Dotyczy postępowania: dostawa 4 szt. rolb do zadaszego toru lodowego w COS-OPO w Zakopanem. Postępowanie oznaczone nr ZP.5.2024

Zamawiający udziela wyjaśnień do treści specyfikacji warunków zamówienia.

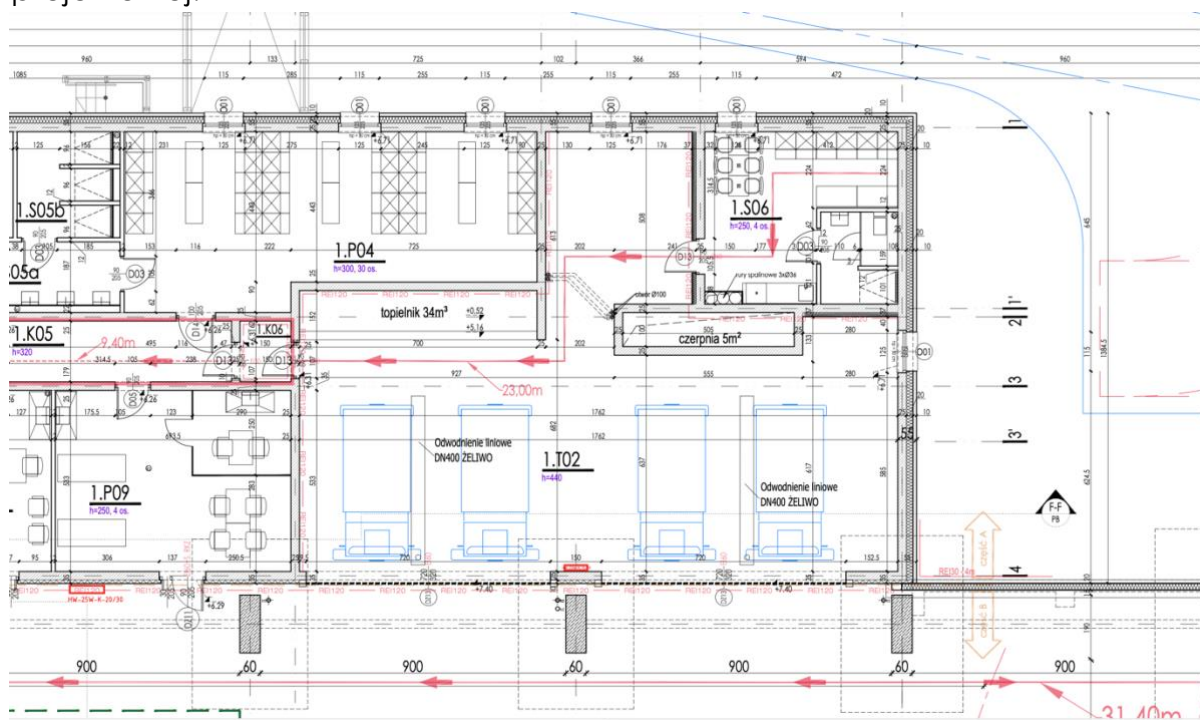
Czy Zamawiający może podać parametry wysokość x szerokość wjazdu do pomieszczeń garażowania 4 maszyn oraz parametry pomieszczeń ?

Odpowiedź: parametry zawarto w poniższym wyciągu z dokumentacji projektowej:
